Datum: 22.04.2016

BFR Vermessung

Anmeldung von Änderungs- und Korrekturbedarf der Systemkataloge

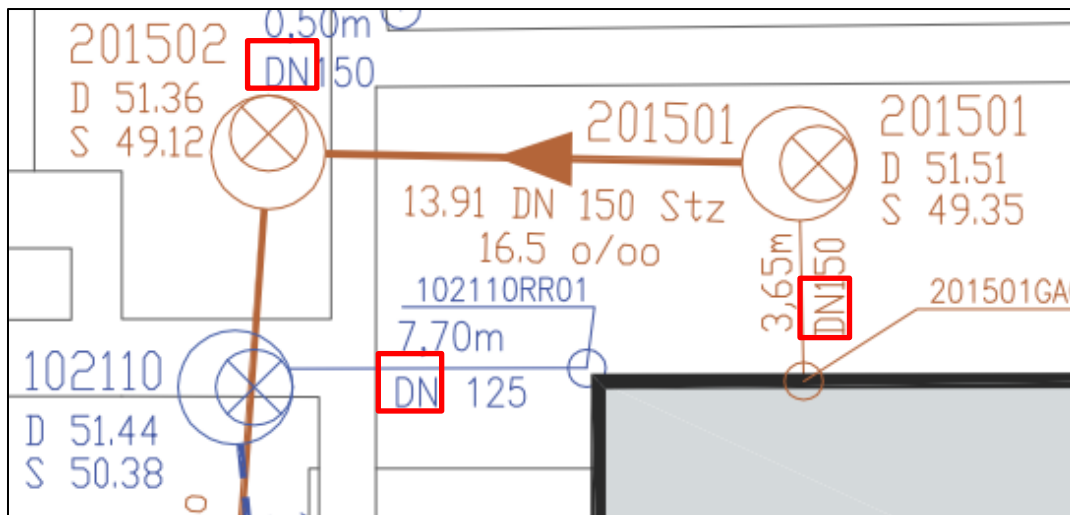
Nr.:	1	Folie:	850	OS:	3200	OTS:	0040	Katalogseite:	A 850 / 2-17
Korrekturbedarf / Änderungsvorschlag				Im OAK der BFR Verm ist bei Leitungen keine Profilart vorgesehen. Im Beispielplan: Lageplan "Bestand Abwasser" der Arbeitshilfen Abwasser ist bei Leitungen „DN“ = Nennweite (Diamètre Nominal) = innerer Durchmesser als Abkürzung für Kreisprofil angegeben. Dieser Widerspruch zwischen BFR Verm und Arbeitshilfe Abwasser sollte geklärt werden.					
	Erweiterung	<input checked="" type="checkbox"/>	OAK						
<input checked="" type="checkbox"/>	Korrektur		OBAK						
		<input checked="" type="checkbox"/>	SIK						
	Sonstiges								
(zutreffende Änderungsart und Katalog bitte ankreuzen)

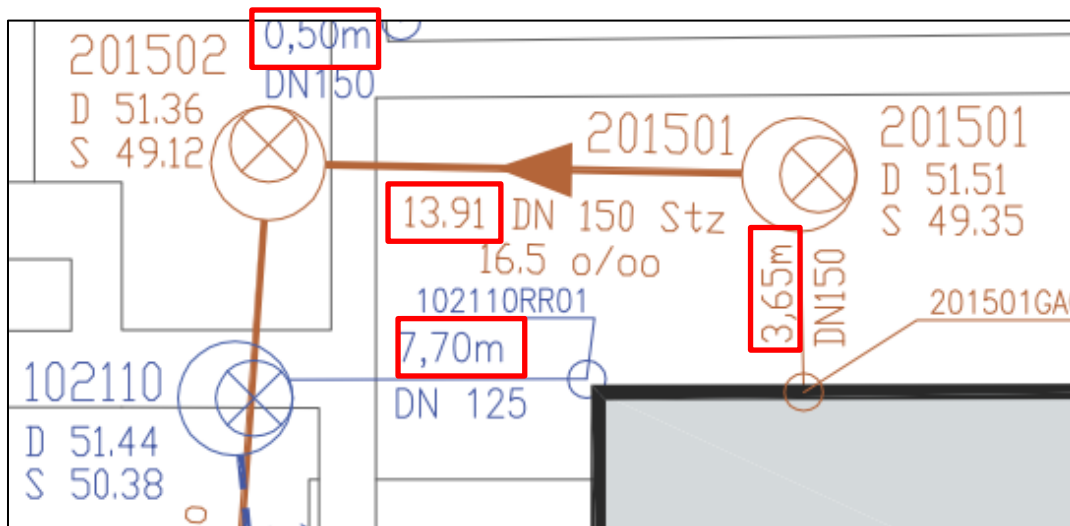
Nr.:	2	Folie:	850	OS:	3140 3200	OTS:	0068	Katalogseite:	A 850 / 2-12 A 850 / 2-17
Korrekturbedarf / Änderungsvorschlag				Im OAK der BFR Verm erfolgt bei Haltungen und Leitungen die Längenangabe jeweils in „x,xx m“					
	Erweiterung	X	OAK	Im Beispielplan: Lageplan "Bestand Abwasser" der Arbeitshilfen Abwasser ist lediglich bei Leitungen eine metrische Angabe angegeben, bei Haltungen nicht.					
X	Korrektur		OBAK						
		X	SIK						
	Sonstiges			Dieser Widerspruch zwischen BFR Verm und Arbeitshilfe Abwasser sollte geklärt werden.					
(zutreffende Änderungsart und Katalog bitte ankreuzen)
